Příloha č. 5zr
Vyhodnocení připomínek obcí a veřejnosti

- **Návrh Změny č. 2 Územního rozvojového plánu**
- **Vyhodnocení vlivů návrhu Změny č. 2 Územního rozvojového plánu na udržitelný rozvoj území**
- **návrhy jednotlivých územních opatření k akceleračním oblastem vymezeným v návrhu Změny č. 2 Územního rozvojového plánu**

Příloha č. 5zr – Vyhodnocení připomínek obcí a veřejnosti

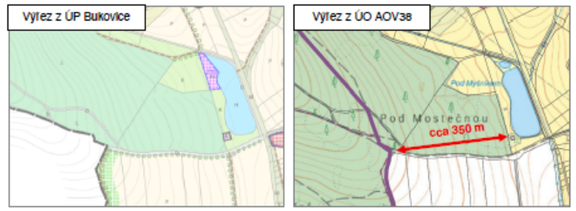
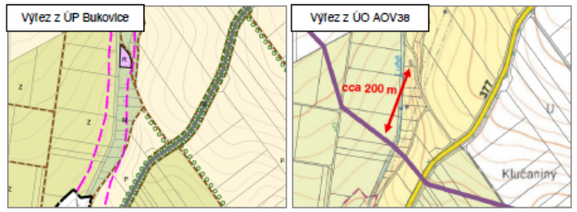
98. **Obdobně Pořizovatel v rámci Návrhu AOV38 opomněl a nezohlednil stávající plochu rekreace se na území Podatele, a to na pozemku parc. č. 1346 v k. ú. Bukovice u Rohozce, která je ve vzdálenosti cca 200 m od navrhované Zóny AOV38.**

99. Na předmětných pozemcích je pravomocně povolena stavba – přestavba stávajícího objektu na rekreační objekt. Vydaná rozhodnutí přitom představují tzv. „limity území", které je nezbytné v rámci územně plánovacích činností respektovat, což potvrzují mj. rozsudky NSS ze dne 30. 9. 2009, č. j. 6 Ao 4/2009-104, a ze dne 31. 8. 2017, č. j. 4 As 118/2017-60. 100. V zahraničí je přitom zcela běžné, že odstupové vzdálenosti VTE od obytných oblastí dosahují výrazně větší vzdálenosti (např. 1000 m v Německu, 700 m v Polsku, případně násobky výšky VTE, kdy tato vzdálenost pak dosahuje i 800 m a více). Odstupová vzdálenost ani neodpovídá stávající praxi v ČR, kdy z veřejně dostupných zdrojů vyplývá, že se VTE běžně umisťují do vzdálenosti 700 – 1200 m od obytné zástavby. 101. **Vymezení Zóny AOV38 rovněž omezuje rozvoj obce Bukovice západním až jižním směrem.** Přitom rozvoj severním směrem je pro obec omezen pásmy technických sítí a rozvoj východním směrem je pak urbanisticky nevhodný a omezený přilehlým migračním koridorem biotopu vybraných zvláště chráněných druhů velkých savců. **Tím je další rozvoj obce fakticky ohrožen.**

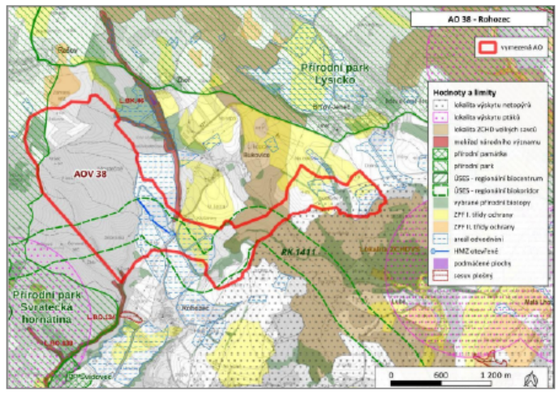
***Kolize s ochranným* pásmem elektrického vedení** 103. Navrhovanou akcelerační oblastí prochází v její jižní části severojižním směrem vedení vysokého napětí. VTE přitom podle Návrhu AOV38 mají být umísťovány mimo ochranné pásmo vedení elektrické energie v minimální vzdálenosti 120 m od osy elektrického vedení. Tím dojde k dalšímu omezení plochy, na níž mohou být VTE umístěny, ochranným koridorem elektrického vedení o minimální šíři 240 m. I z tohoto důvodu

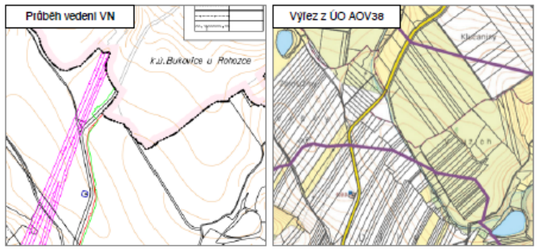
***Kolize se zájmovými územími Ministerstva obrany*** 104. Do oblasti, v níž má být vymezena Zóna AOV38, zasahují zájmová území Ministerstva obrany. Jedná se o trasy MW spoje a koridory RR směrů, v nichž je reálný předpoklad vydání nesouhlasných závazných stanovisek Ministerstva obrany k případnému záměru výstavby VTE z důvodu ohrožení funkčnosti stávajících objektů a zařízení důležitých pro obranu státu na základě narušení ochranných pásem a uplatněných zájmových území. Existence tohoto zájmového území je tedy objektivní překážkou pro vymezení Zóny AOV38 a tato zóna nebude plnit svůj účel vyplývající z příslušných předpisů. Ve svém důsledku jen bude blokovat účelné využití předmětného území.

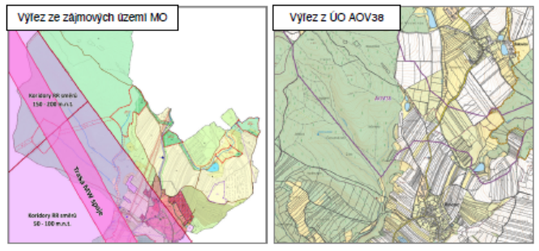
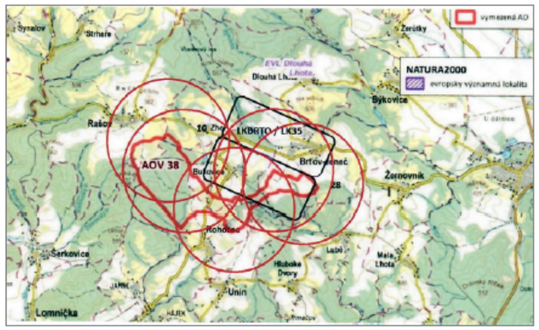
***Kolize s plochou pro Sportovní Létající Zařízení Brťov*** 105. Plocha pro Sportovní Létající Zařízení Brťov se nachází v lokalitě dotčené Návrhem AOV38. V případě, že by došlo k výstavbě VTE, by byla plocha SLZB ohrožena turbulentními vzdušnými proudy vznikajícími provozem větrných elektráren. Tyto turbulentní vzdušné proudy by zcela vylučovaly provoz plochy SLZB.

Poř. č.	Připomínkové místo	Číslo jednací	Článek	AO	Připomínka	Vyhodnocení
					=endors 106. Pořizovatel je při vymezování akceleračních oblastí povinen si dostatečně zjistit skutečný stav území, respektovat jeho limity, které představují již existující způsoby využívání daného území a tomu přizpůsobit rozsah akcelerační oblasti, příp. ji vůbec nevymezit. Což by bylo účelné i v případě Zóny AOV38.

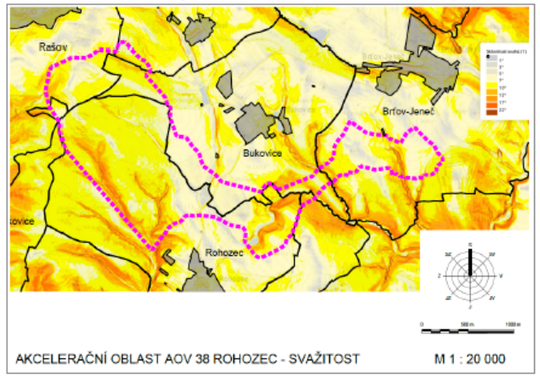
AKCELERAČNÍ OBLAST AOV 38 ROHOZEC - SVAŽITOST M 1 : 20 000 ***Dílčí shrnutí*** 110. Navrhovaná Zóna AOV38 vykazuje řadu významných kolizí s existujícími i plánovanými limity využití území a chráněnými zájmy, které nebyly dostatečně vyhodnoceny ani odůvodněny. Není dodržena dostatečná odstupová vzdálenost od rekreačních objektů na území Podatele. 111. Další zásadní kolizi představuje překrytí s regionálním biokoridorem a migračním koridorem vybraných zvláště chráněných druhů velkých savců, což může významně narušit ekologickou stabilitu území a migrační prostupnost krajiny. Akcelerační oblast se rovněž překrývá s ochranným pásmem elektrického vedení. 112. Území dále zasahuje do zájmových území Ministerstva obrany, konkrétně do tras mikrovlnných spojů (MW) a koridorů radioreléových tras (RR), kde mohou být větrné elektrárny významnou překážkou nebo zdrojem rušení. Tato skutečnost nebyla odpovídajícím způsobem vyhodnocena ani odůvodněna. 113. V neposlední řadě dochází ke kolizi s plochou určenou pro sportovní létající zařízení, kde mohou navrhované VTE představovat bezpečnostní riziko pro letecký provoz.
